HOOFDGRÖEP	GRÖEP	NO
5	52	1
DATUM		
November 1986		
BETR		
Remleidingsteun		
480

Dit Service Bulletin is een aanvulling op Servicehandboek Reparatie en onderhoud, Hoofdgroep 5, 480, 1986-19..

### Remleidingsteunen voor

#### Gewijzigde steun

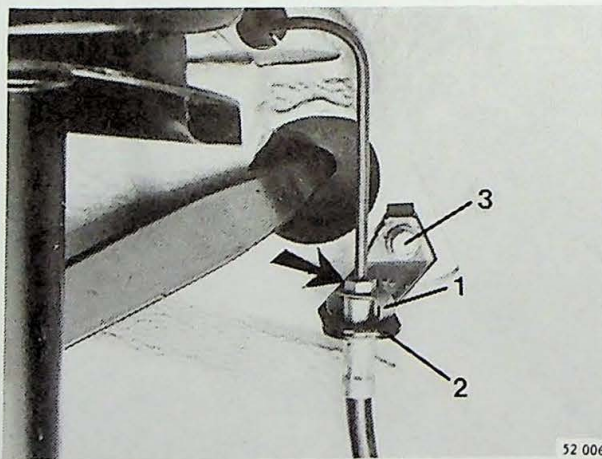
Tot chassisnummer 503 133 **moeten** de remleidingsteunen voor, worden vervangen door gewijzigde steunen.

Verwijder aan beide zijden het wiel  
Verwijder de remslang van de remleiding;  
dicht de remleiding af.  
Verwijder de borging (1) en neem de remslang  
uit de steun (2).  
Verwijder de bevestigingsbout (3) en neem de  
steun af.

3 435 350-8  
3 435 351-6

Het aanbrengen gebeurt in omgekeerde volgorde dan het verwijderen.  
Zet de nippels van de remslangen vast met een aanhaalmoment van 14 Nm (1,4 kgm).  
Vul en ontluicht het remsysteem aan de voorwielen.
